Modulo per la presentazione delle osservazioni per i piani/programmi/progetti sottoposti a procedimenti di valutazione ambientale di competenza statale

ID: Codice procedura (ID_VIP/ID_MATTM):10844

Impianto per la produzione di energia elettrica da fonte eolica, costituito da 6 aerogeneratori della potenza complessiva di 37,2 MW, un sistema di accumulo da 25 MW e relative opere connesse in località "Rempillo" nel comune di Pitigliano (GR).

TESTO DELLE OSSERVAZIONI

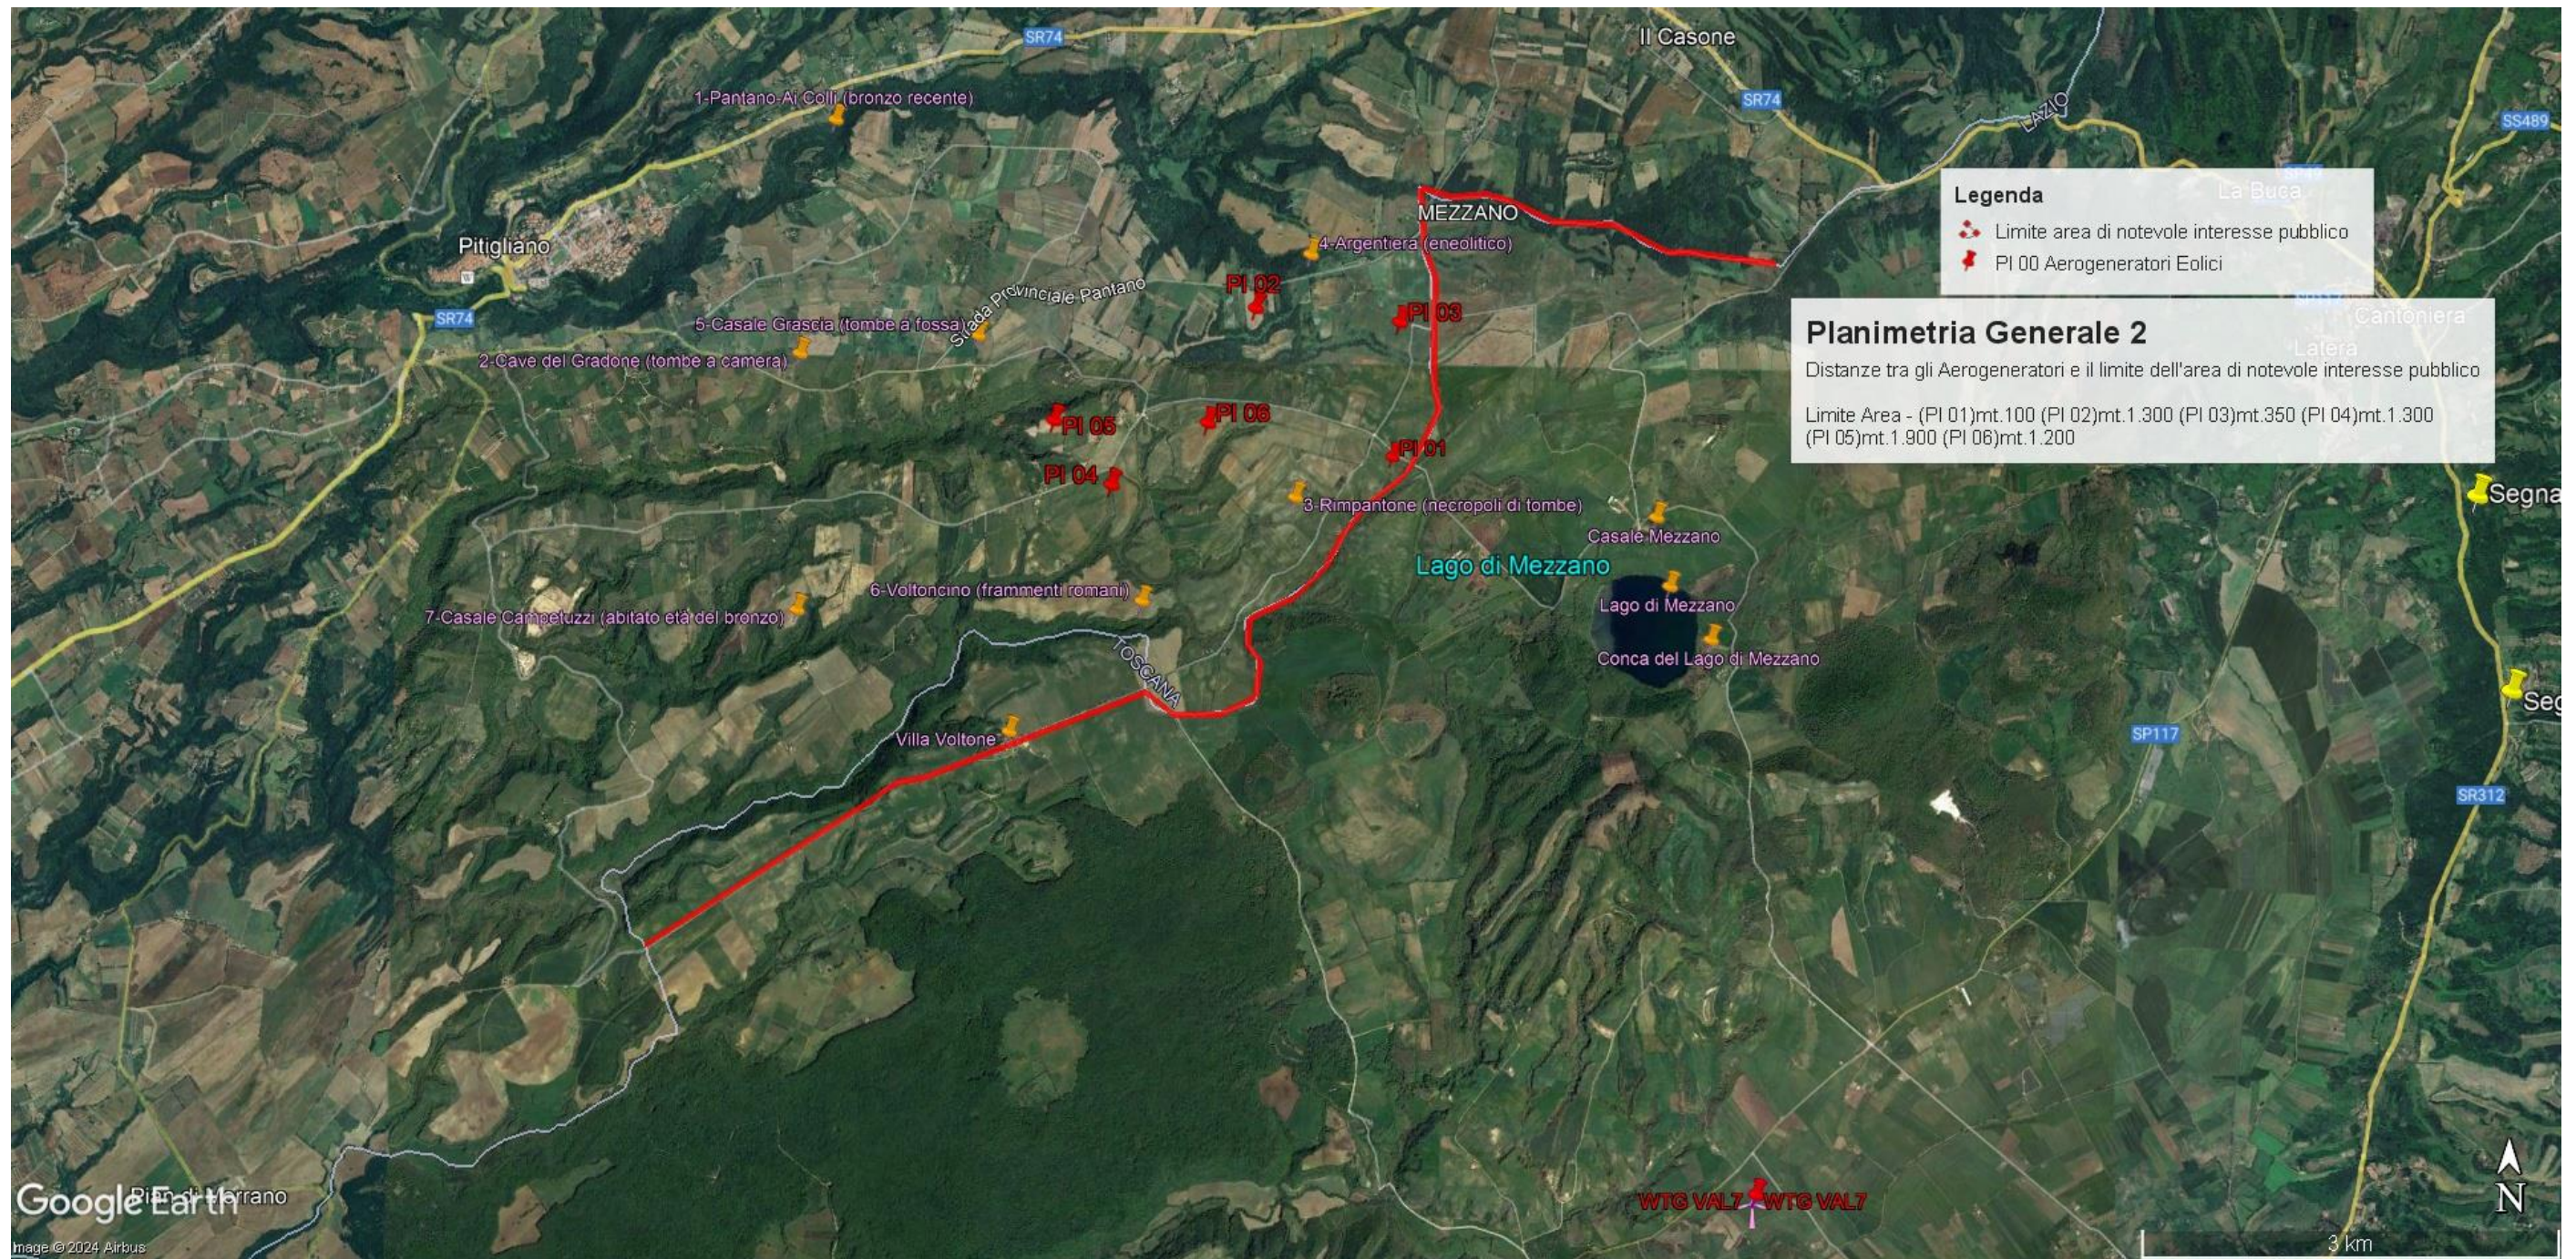
- 1) **OSSERVAZIONE N. 1 : AREA dell'IMPIANTO EOLICO NON IDONEA ai sensi dell'art. 20 com. 8 lettera c quater del Decreto Legislativo n. 199/2021 e ss.mm.ii.**
- 2)
- 3) **PREMESSA: Normative e Giurisprudenza amministrativa.**

In sintesi, visti l’art. 20 comma 8 lettera c) quater del D.Lgs n 199/2021 e le Linee guida nazionali appena citate, considerato l’enorme impatto dell’impianto eolico industriale denominato “Rempillo” sulla zona paesaggistica di notevole interesse pubblico ben individuata nelle immagini n.1 e n. 2 e sui Beni Culturali evidenziati nell’ immagine n. 3 dell’Allegato alle presenti Osservazioni, per la collocazione delle pale P04 e P05 direttamente all’interno del perimetro di un’area archeologica e per gli impatti anche sull’area intermedia e vasta dei pregiati territori laziali della Tuscia settentrionale e in particolare di quelli del pitiglianese ricco di emergenze agricole, naturalistiche, storiche e archeologiche del periodo etrusco ma non solo, si chiede che venga negata l’autorizzazione all’ insediamento dell’impianto eolico denominato “Rempillo”.

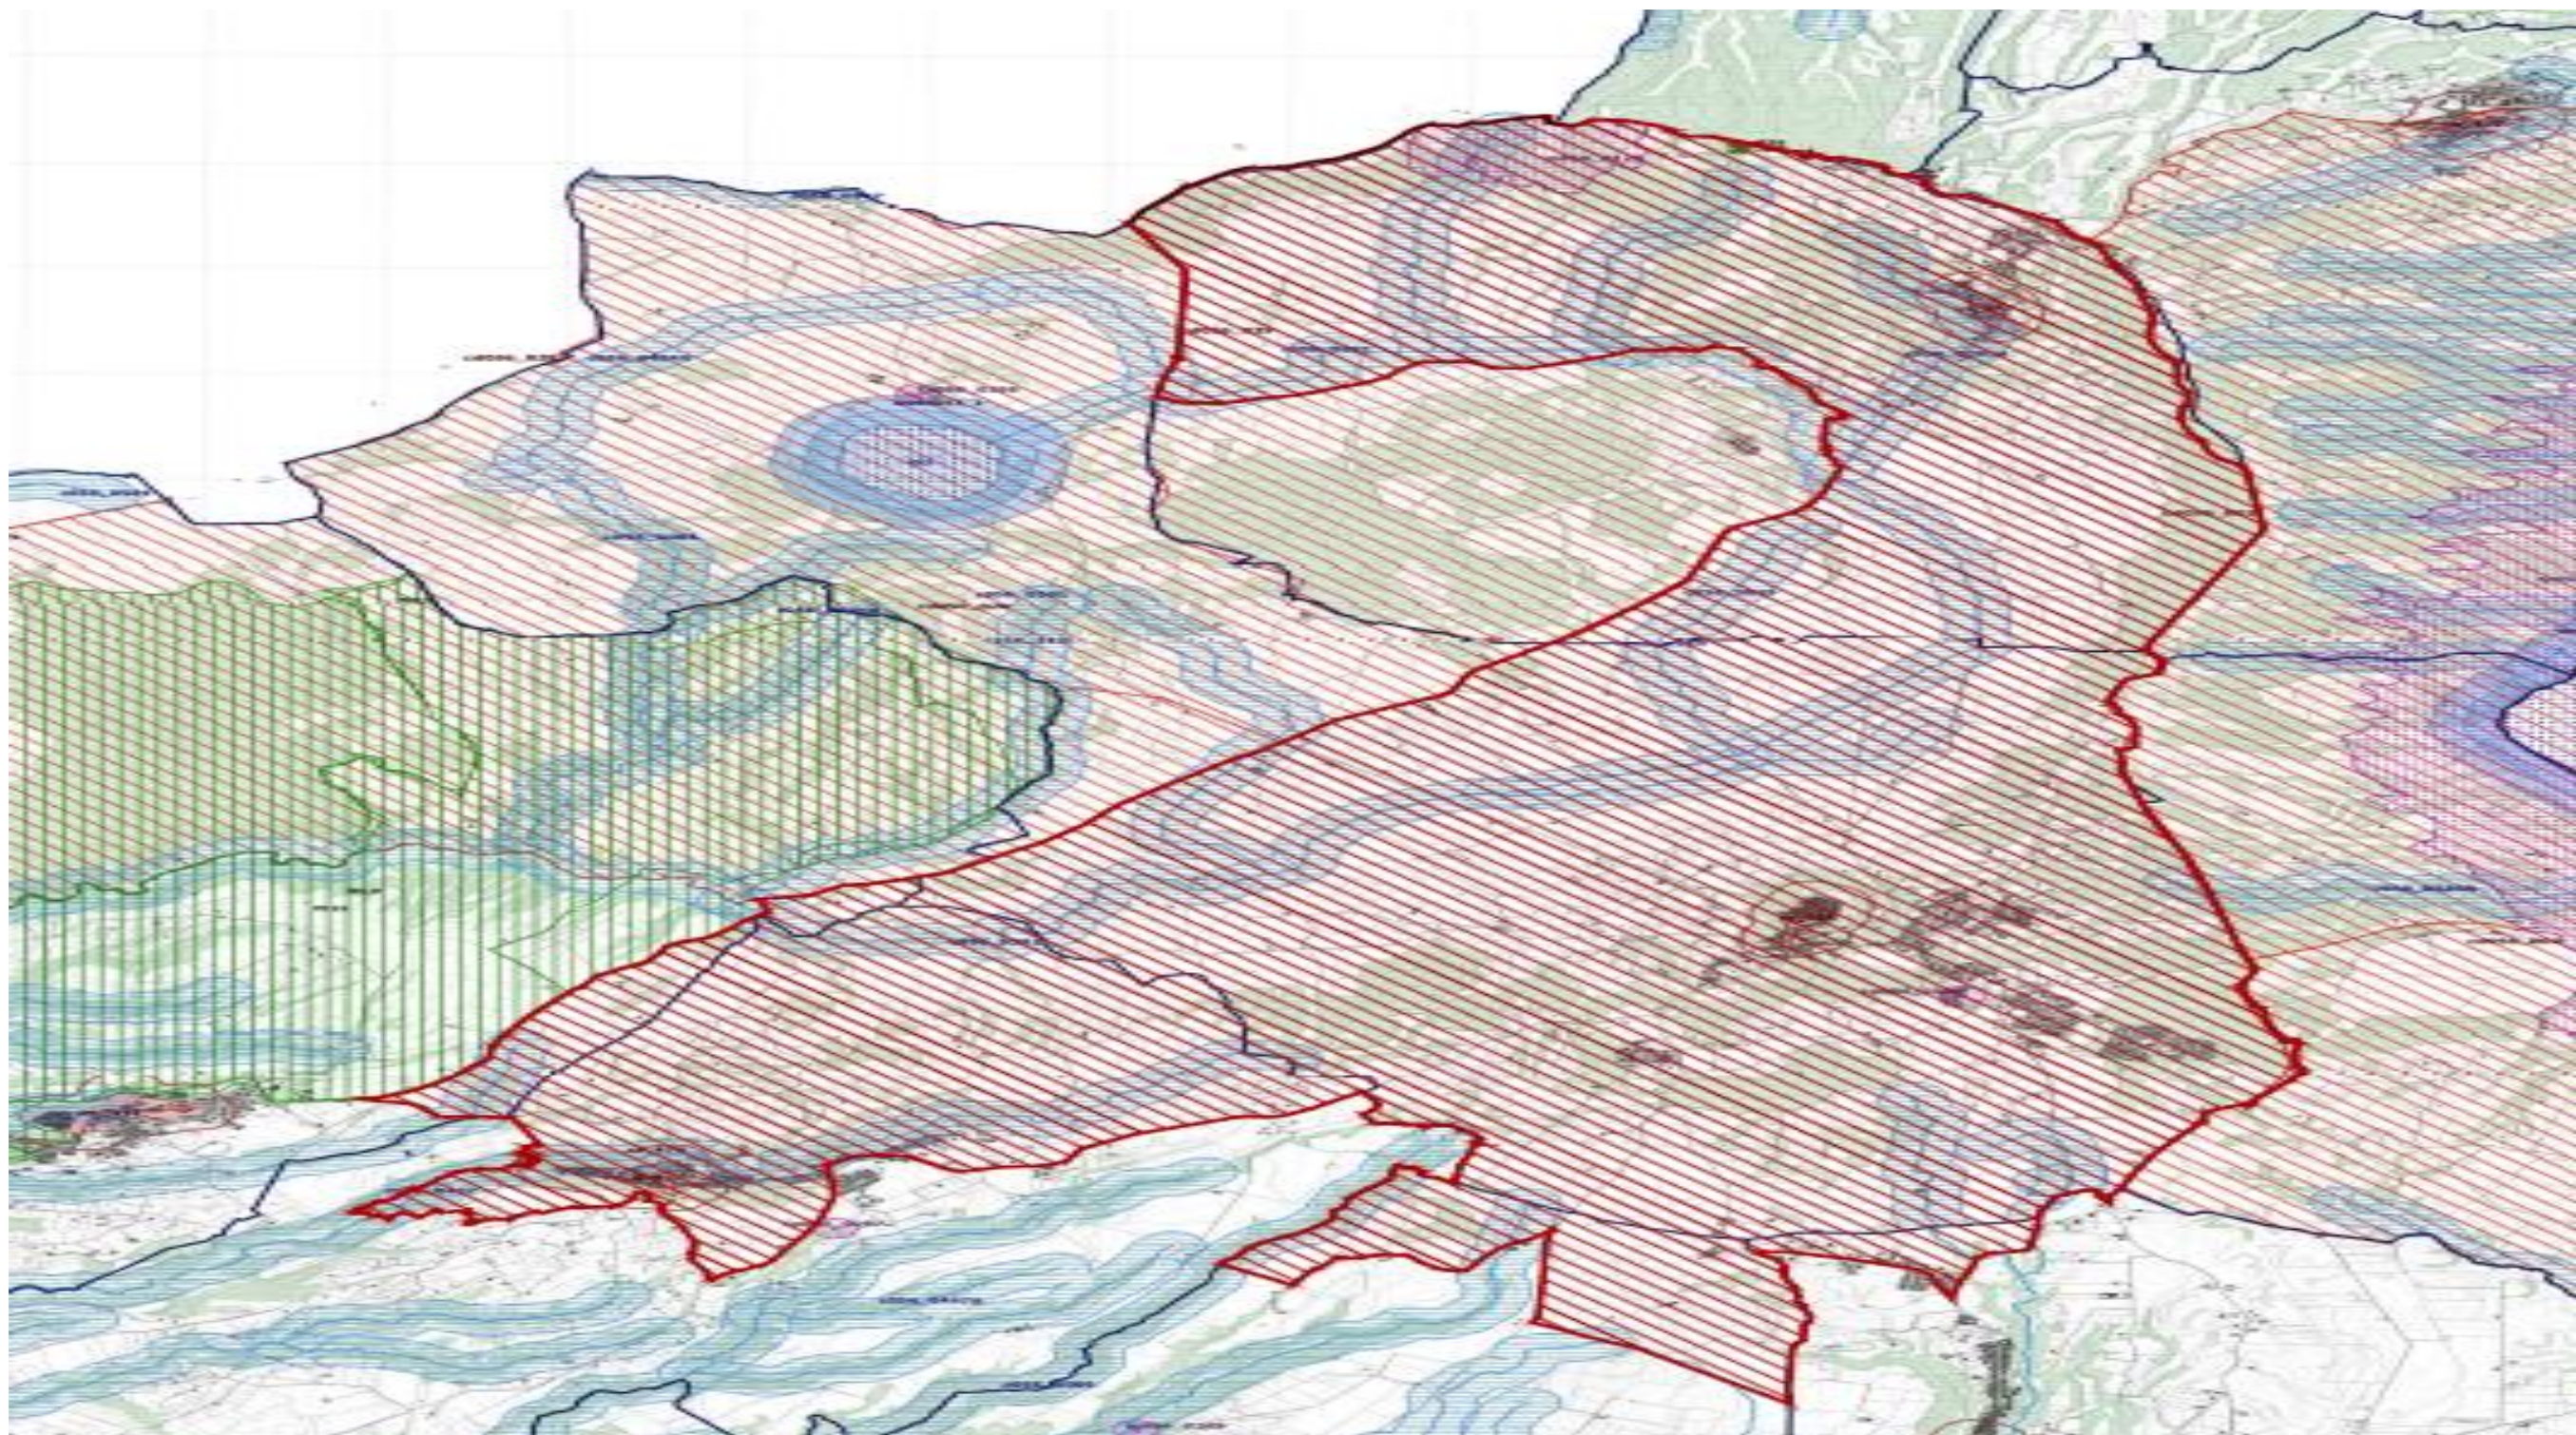
Tornando alla questione di legittimità, alla luce del combinato disposto dal "vincolo sul patrimonio paesaggistico (artt. 136 e ss. e 142 del decreto legislativo n. 42/2004 e ss.mm.ii.) e sui beni culturali" (artt. 10 e ss. del decreto legislativo n. 42/2004 e ss.mm.ii.) e dal comma 8 lettera c-quarter del D.Lgs 191/2021 e ss.mm.ii si evince che, ad oggi, le aree in cui sono previsti gli insediamenti dei sei aereogeneratori dell'impianto eolico denominato "Rempillo" non sono idonee perché ricadono tutte all'interno della fascia di rispetto dei **beni paesaggistici di notevole interesse pubblico denominati "Conca del Lago di Mezzano e territorio circostante" (D.M. 22.05.1976)** comprendente anche il **vincolo "Selva del Lamone" (D.M. 22.05.1984)** tutelati dall'**art. 136 del Codice del Beni Culturali e del Paesaggio** e in particolare un aerogeneratore (P01) è a 100 metri dal primo vincolo citato e gli altri cinque compresi in una distanza massima tra 1 km e 2 km (vedi immagine n. 1 dell'ALLEGATO). Nella fascia di rispetto dei 3 km anche la porzione di vincolo rappresentato dalla Selva del Lamone che gode di altre importanti tutele in quanto Riserva Naturale regionale (L. 394/91 e L.R. 29/97), Zona di Protezione speciale (ZPS) insieme ai Monti di Castro collegati tra loro da una Zona di Conservazione Speciale (ZSC), il sistema fluviale Fiume Fiora-Olpeta. La Selva del Lamone oltre il vincolo paesaggistico di notevole interesse pubblico che la rende area non idonea all'installazione degli impianti FER anche nelle sue fasce di rispetto dei 3 km, gode di un'altra tutela che ne rivela l'importanza di area di importanza internazionale per l'avifauna IBA (012) che viene collegata all'altra IBA (099) Lago di

Bolsena attraverso la ZPS Caldera di Latera e la ZSC Lago di Mezzano che insieme sono compresi nel vincolo paesaggistico “ Conca Lago di Mezzano...” e verranno uniti dal nuovo vincolo paesaggistico “*Ambito paesaggistico, geologico e geomorfologico dell’orlo della caldera di Latera e delle sue pendici interessate dai centri eruttivi periferici*” (si veda a riguardo la proposta pubblicata sul sito del MIC in data 09/08/2023 e l’immagine n. 2 dell’ ALLEGATO) all’area di notevole interesse pubblico “ Conca del lago di Bolsena” (D.M. 24.10.1960). Praticamente una vasta zona che per interesse paesaggistico e naturalistico oltre che storico, archeologico e identitario rappresenta un unicum nel panorama nazionale.
